Informe Consolidado de Solicitud de Aclaraciones, Rectificaciones y/o Ampliaciones a la Declaración de Impacto Ambiental del Proyecto "Línea de Alta Tensión Rihue-Renaico"

Nombre del Titular : Enel Green Power Chile S.A.
Nombre del Representante Legal : Ali Ahmed Shakhtur Said
Dirección : Av. Santa Rosa N°76, piso 17

El presente Informe Consolidado de Solicitud de Aclaraciones, Rectificaciones o Ampliaciones a la Declaración de Impacto Ambiental del proyecto "Línea de Alta Tensión Rihue-Renaico", contiene las observaciones generadas en virtud de la revisión de la Declaración de Impacto Ambiental (en adelante, "DIA").

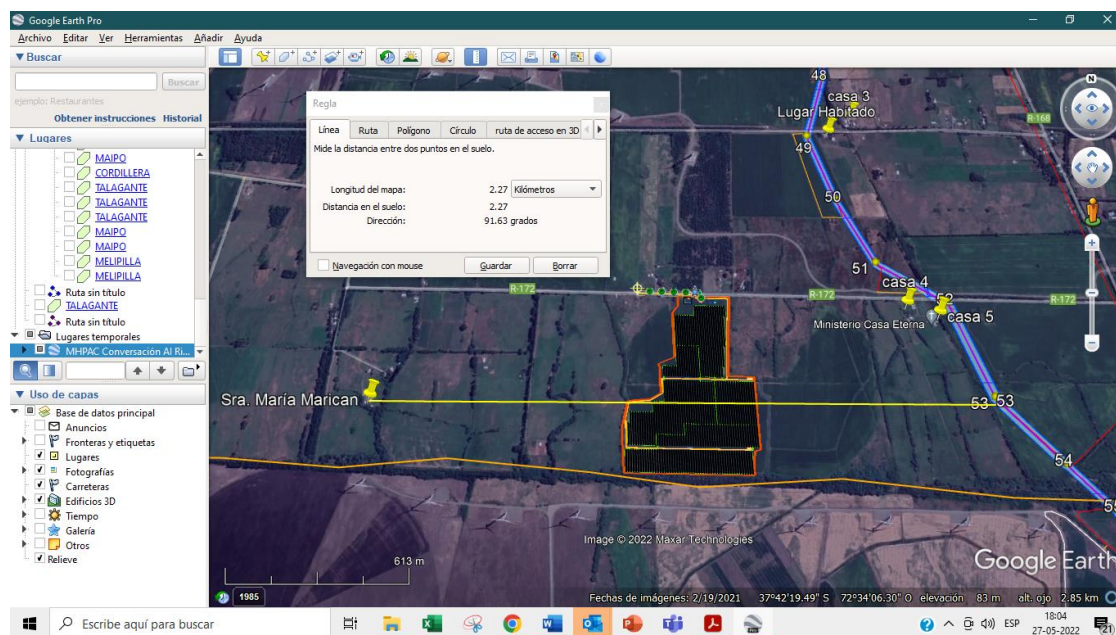
4.42 Se solicita al Titular ampliar la información entregada en la DIA, identificando las viviendas ubicadas a menos de 200 metros a cada lado del trazado de la LAT, describiendo sus modos de vida que puedan verse afectados a causa del proyecto, conforme a la caracterización establecida en el numeral 4.1 de la Guía “Área de Influencia de los sistemas de vida y costumbres de grupos humanos en el SEIA” (SEA, 2020), así como también identificar si existe población indígena que pudiera verse afectada por el proyecto. De acuerdo a la información recopilada, se solicita evaluar los impactos ambientales de las partes, obras o acciones del proyecto, en las fases de construcción y operación, sobre aquellos grupos humanos, en relación a los artículos 5, 7 y 8 (en lo que respecta a población protegida) del Reglamento del SEIA. Para ilustrar los resultados de este análisis, se solicita presentar

cartografía de cada una de estas viviendas, individualmente o agrupadas, junto con las partes, obras o acciones del proyecto que pudieren afectarlas, incluyendo frentes de trabajo y plazas de tendido.

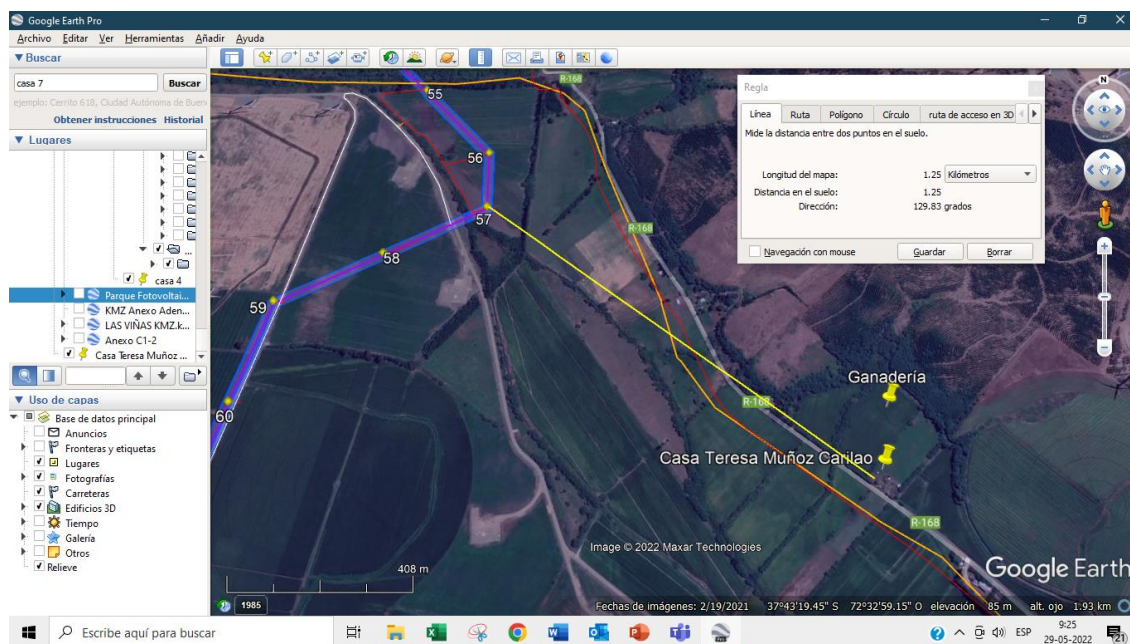
- a) Incorporar una caracterización de los miembros de la Asociación Indígena de Renaico que residan en el área de influencia del Proyecto, como parte del área de influencia del medio humano. Para ello, se deberá obtener la información pertinente sobre la base de fuentes primarias, comenzando por entrevistas a la directiva de la organización. Lo anterior, dado que en la reunión del artículo 86 se identificó al menos dos miembros de la asociación y sus familias que residen en el área de influencia del Proyecto, en el sector Parronal Roblería: La familia de la Sra. María Maricán, actual presidenta y la familia de la Sra. Teresa Muñoz Carilao, que también sería parte de la directiva de la asociación. A continuación, se exponen imágenes referenciales de la ubicación de ambas viviendas:
